Datum :
Uw brief van : 30 november 2017
Ons kenmerk : 17-38682/17-056196
Onderwerp : Advies vooronderzoek conventionele explosieve
Inpassingsplan N315 Kom Neede (gemeente
Berkelland)
In afschrift aan : Provincie Gelderland t.a.v. mevr. N. Schoonbrood
Behandeld door : J.W. van Gortel / secundus T. Haverkamp

Kaart 1

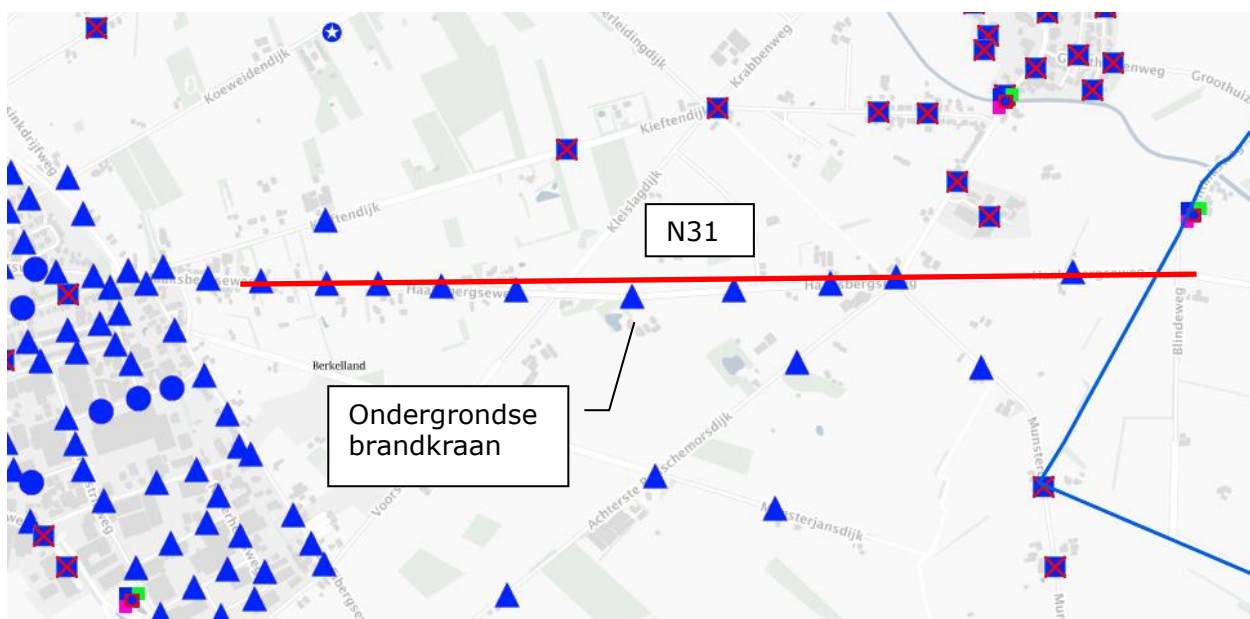
Uit de bij mij bekende gegevens m.b.t. de watervoorziening langs de N315 blijkt dat er voldoende (zie kaart 1) ondergrondse brandkranen aanwezig zijn. Mochten er vanwege werkzaamheden brandkranen tijdens de herinrichting verdwijnen adviseer ik u deze weer terug te (laten) plaatsen.
